Emne: **Oppbygging av PFAS – celle/Utlekking av bentonittmembran**
- saksnr. 2025/2463 Tilsynsnr. 2024.0026.miljodir

Dato: 28. mars 2025

Utlekking av bentonittmembran som barriere i PFAS-celle

Kommentarer til Avvik 1 PFAS-celler - korrekt utlegging av bentonittmembran

Figur 4: Bildet viser bl.a. at deponerte og rene masser er avgravet for legging av neste rast med membran.

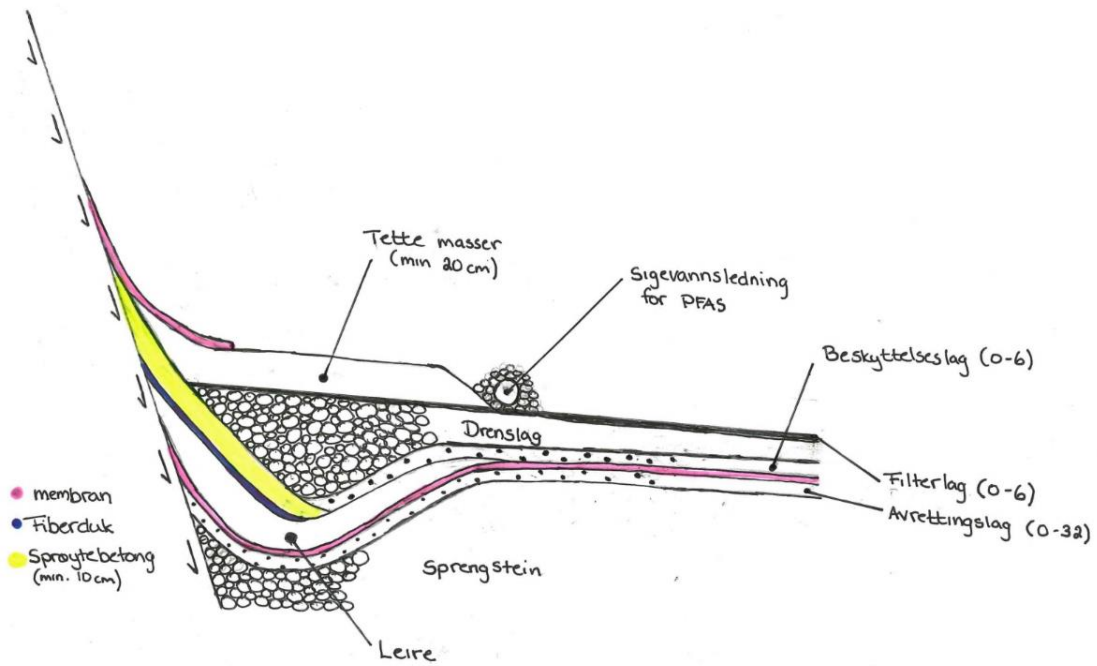
Figur 3: Figur 3 og 4, bildet over og under viser hvordan membranen legges ut i overkant av deponiet inni PFAS-cellen. Membranen legges ut ved hjelp av gravemaskin og åk for membran. Det er lagt ut utjevningmasser på toppen for å bedre vinkelen på membranen når den legges nedover.

Bildene under viser hvordan pågående arbeid i PFAS-celle utføres. Midlertidig toppdekking er fjernet i området der gravemaskinen står, slik at man får rensket frem membranen for å kunne legge korrekt overlapp. Videre fortsetter leggingen av membran oppover i cellen. Membranen legges ut med åk som er festet på gravemaskinen, og masser legges inntil membranen suksessivt for å sikre korrekt plassering.

Figur 5: Prinsippskisse for oppbygging av PFAS-celle.

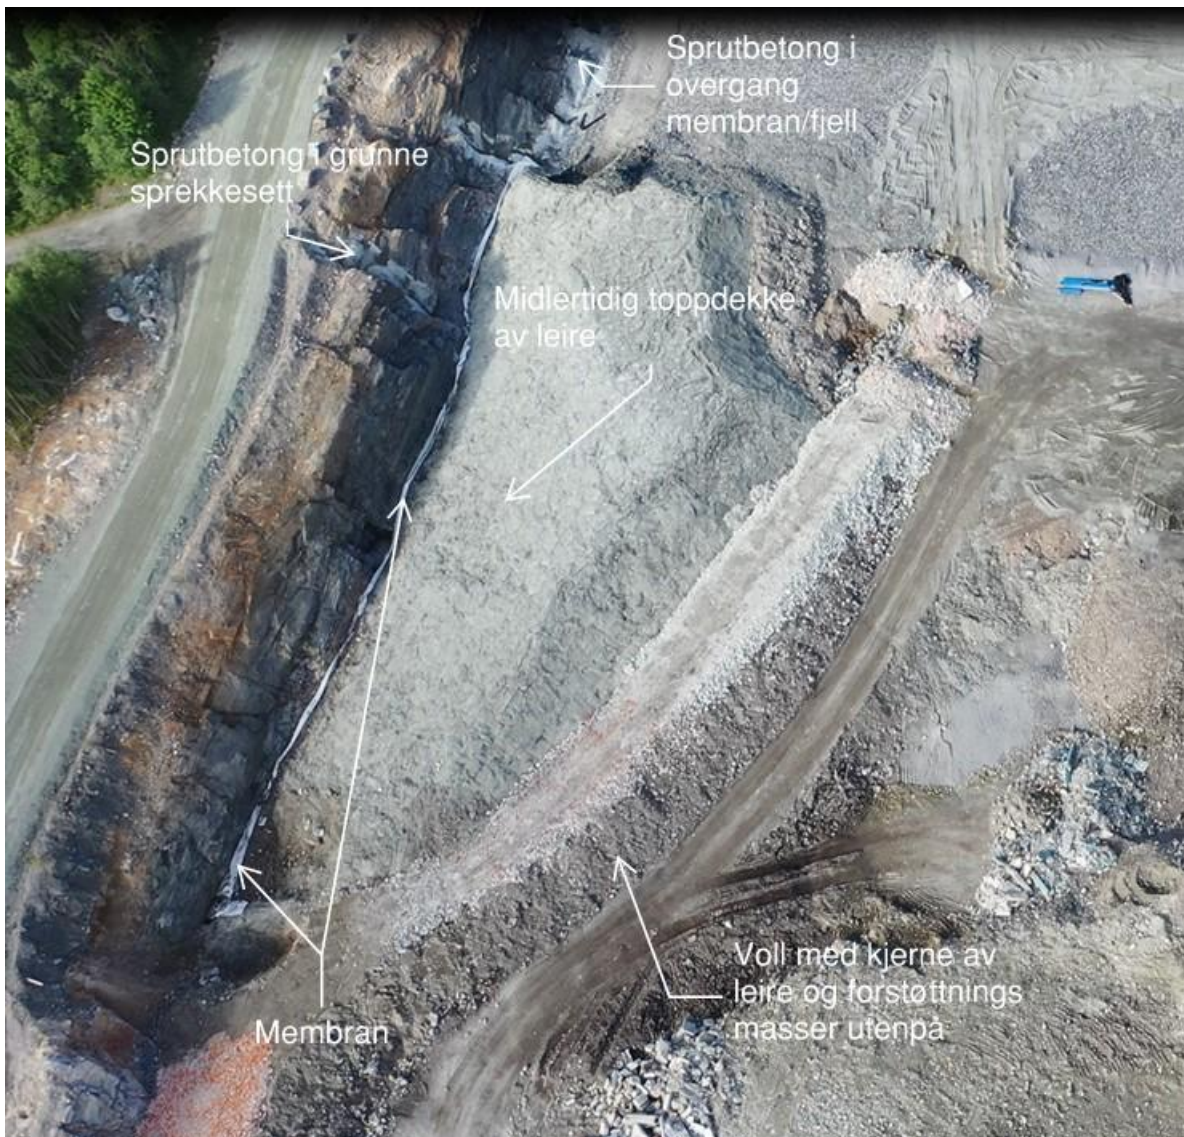
For en mer detaljert oppbygging av PFAS-celle, se prinsippskisse i figur 5 nedenfor og vedlegg 1.
